改善箇所説明図

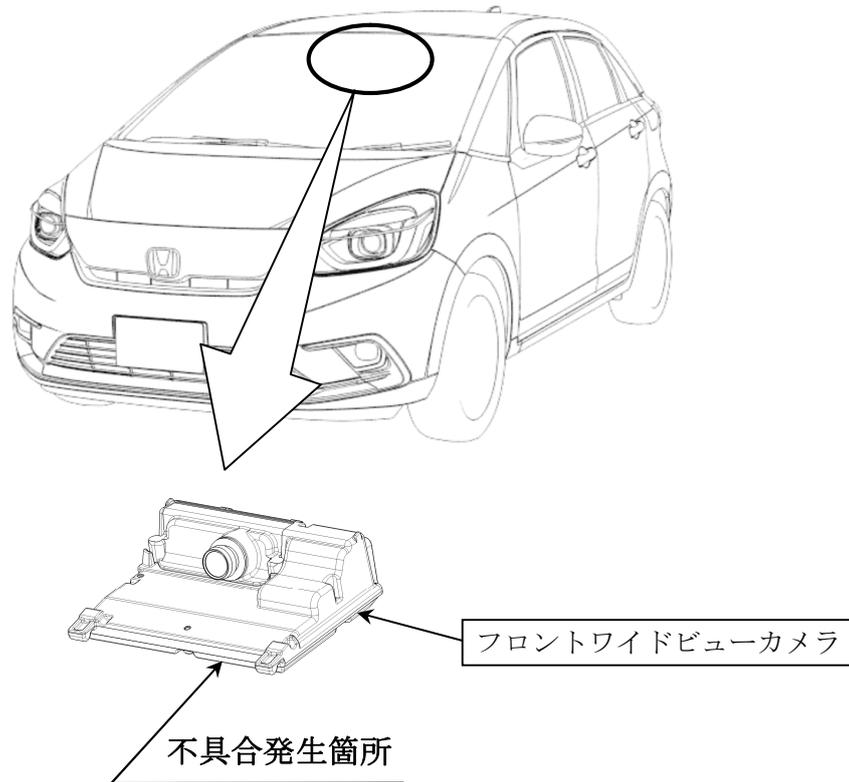
安全運転支援システム（Honda SENSING）において、フロントワイドビューカメラの起動処理プログラムが不適切なため、車両起動時に当該カメラが起動しないことがある。そのため、衝突被害軽減ブレーキ等が非作動状態であるにもかかわらず表示灯がオン表示となり、非作動であることを運転者が認知できないおそれがある。

全車両、フロントワイドビューカメラの起動処理プログラムを対策プログラムに書き換える。

識別：車台番号打刻の下一桁目上部に黄色ペイントを塗布する。
